## 改善箇所説明図

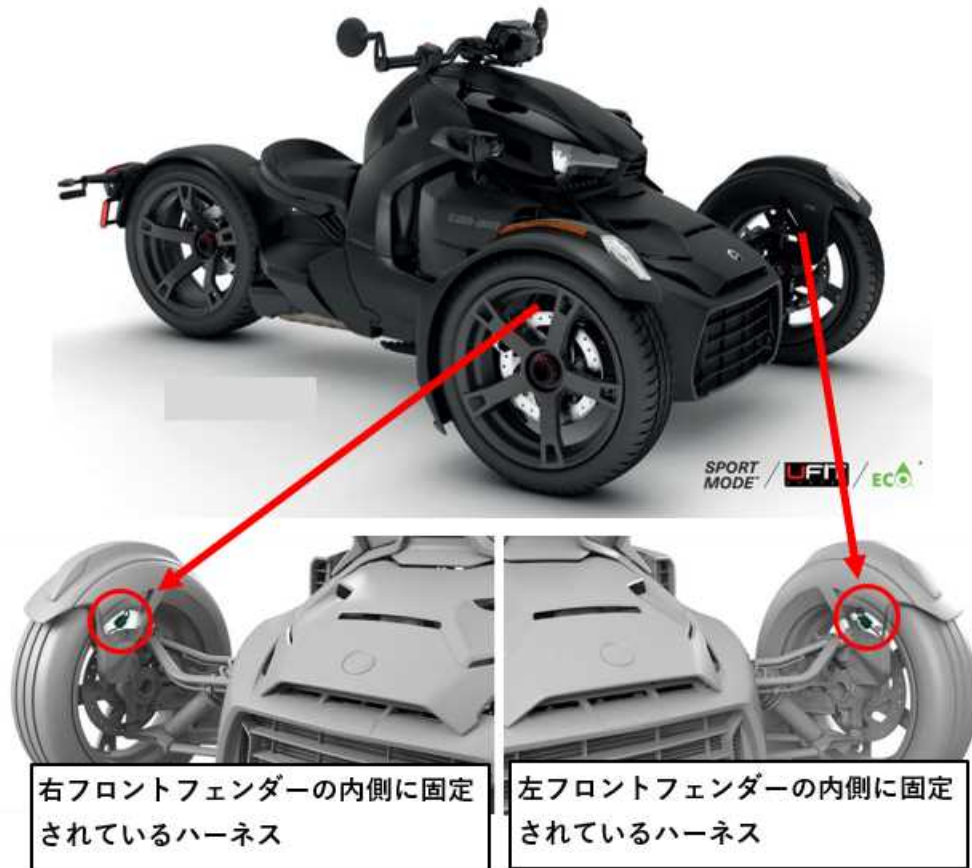
フロントフェンダーの内側に配置されたハーネスにおいて、固定方法が不適切であったため、使用過程において、固定が緩むことがある。そのため、当該ハーネスがタイヤと干渉し、ハーネスの被覆が損傷し、回路がショートするおそれがある。また、これにより、エンジンが停止し、ABS 等の車両安定制御システムも不作動となることで、車両衝突を引き起こすおそれがある。

左右フロントフェンダーの内側に 4 つの貫通穴を開け、結束バンドにて、ハーネスをフロントフェンダーに固定する。

識別：改善済車両には前フレーム左側に黄色のシールを貼付する。
